INTEGRAZIONI

Studio Preliminare Ambientale

Committente:
F.Ili FAVA S.r.l.

Progetto:
RECUPERO INERTI, AUMENTO QUANTITATIVO
RIFIUTI E RICHIESTA REGIME ORDINARIO

Figura 1: Estratto della Fig. 2.2 – con indicazione del sito

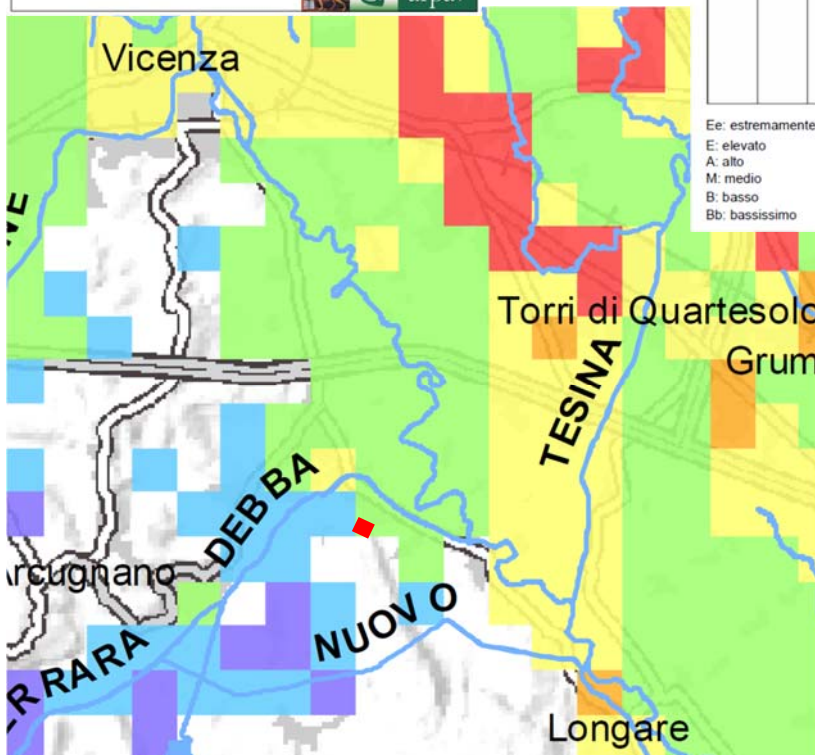
1.1. Non è stato indicato il fatto che l'area interessata è all'interno.
 - di una zona con "Grado di vulnerabilità 'M' medio (Valore Sintacs 35-50)" (Fig. 2.2 relativa alla "Carta della Vulnerabilità Intrinseca della falda freatica della Pianura Veneta");
 - dei "Comuni con acquiferi confinati pregiati da sottoporre a tutela" (Fig. 3.19 relativa alla "Carta dei territori comunali con acquiferi confinati pregiati da sottoporre a tutela").
 Le suddette sensibilità dovranno essere messe in relazione con l'impianto e le integrazioni dovranno essere evidenziate all'interno del Quadro Ambientale nella parte relativa alla "Caratterizzazione dell'ambiente idrico" e "Caratterizzazione del suolo e del sottosuolo".

Per quel che riguarda la vulnerabilità della falda di grado M “medio”, il progetto presentato di pavimentazione dell'area, di raccolta delle acque, il sistema di depurazione e di scarico nel punto indicato garantisce una tutela maggiore del corpo idrico sotterraneo in un sito che è a vocazione principalmente industriale.

Nella definizione sopra riportata, nel dettaglio nella parte sottolineata, si indica che "ogni intervento edilizio (...) venga supportato da un adeguato approfondimento delle conoscenze con conseguenti individuazione del grado di vulnerabilità della falda", che, dalla Figura 1 risulta come MEDIO.

Figura 2: Estratto della Figura 3.19 con indicazione del sito

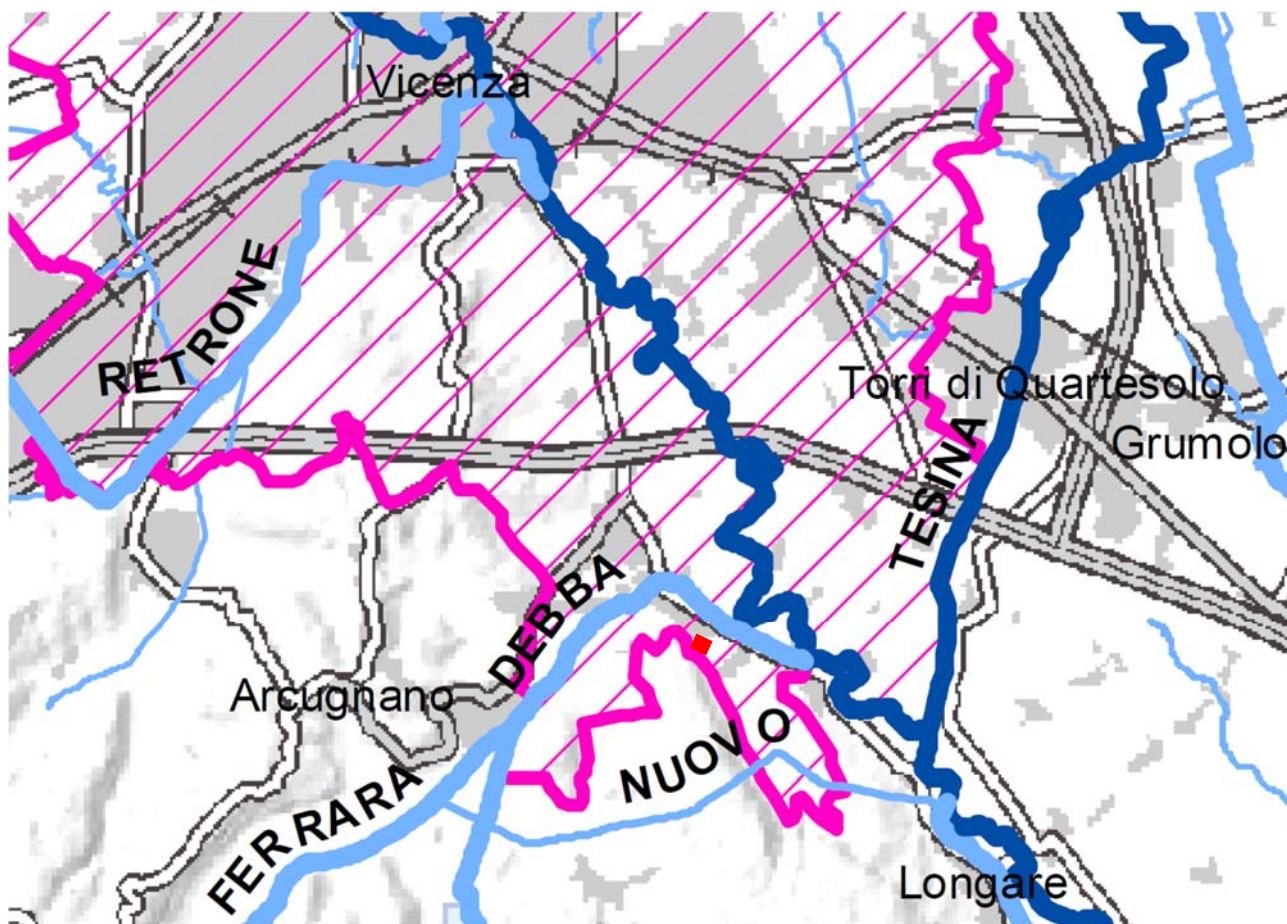
Le suddette sensibilità dovranno essere messe in relazione con l'impianto e le integrazioni dovranno essere evidenziate all'interno del Quadro Ambientale nella parte relativa alla "Caratterizzazione dell'ambiente idrico" e "Caratterizzazione del suolo e del sottosuolo".

Si fa presente che, sebbene non sia stata inserita la tavola cartografica del Piano di Tutela delle Acque, *Carta dei territori comunali con acquiferi confinati pregiati da sottoporre a tutela*, la sensibilità ambientale è **stata considerata e commentata nel paragrafo 5.3.3.** e si conferma quanto esposto nello Studio Preliminare Ambientale.
